건설공사장 정기안전점검 결과

【탄천 물재생센터 복개공원 4단계 공사】

- 점검일시 : 2014. 1. 3(금)
- 점검자 : 방재안전총괄과 신정, 기성호, 이상훈
- 점검결과

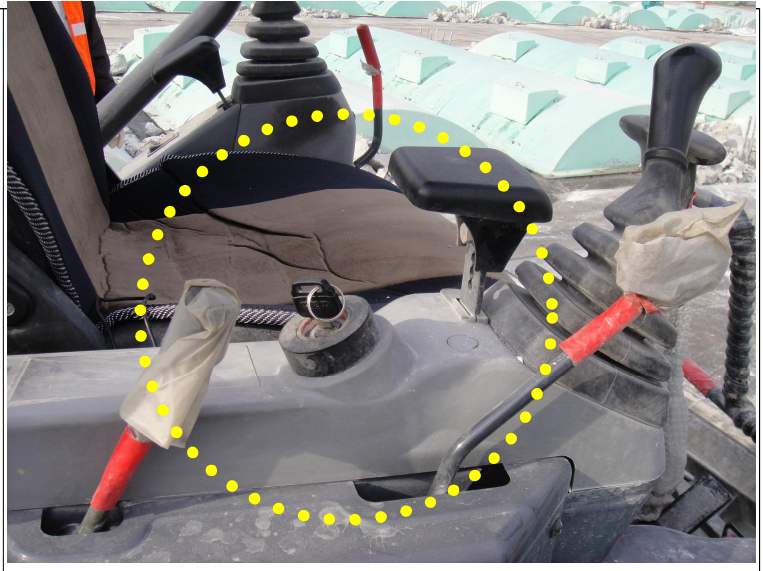
- 공정율 : 1.28%
- 장비안전에 관한 사항
 - 포기조 부위 콘크리트 깨기 미니굴삭기 017의 운전원 부재 중 Key가 장비 운전석에 꽂혀있어 무자격자가 무단 운행할 수 있으니 개선조치 요망

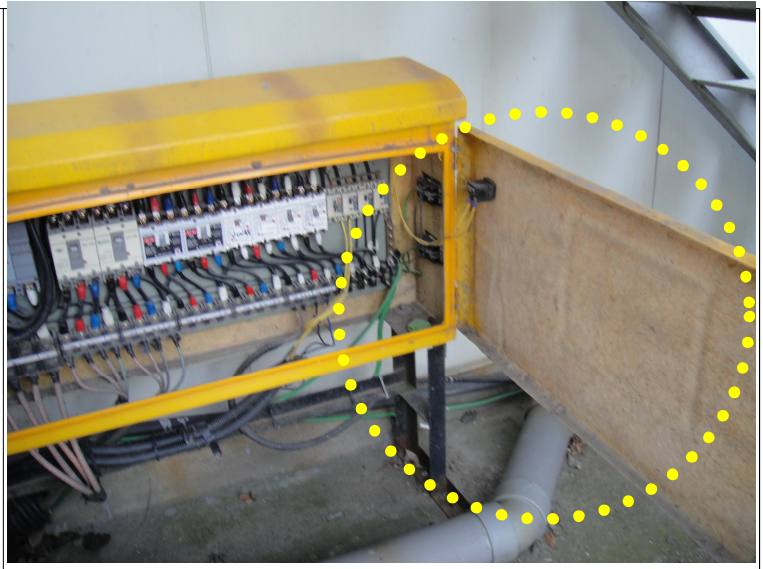
- 감전재해 예방에 관한 사항
 - 가설사무실 입구 분전반의 회로도 미부착되어 있으니 판넬 내부에 회로도 부착 요망
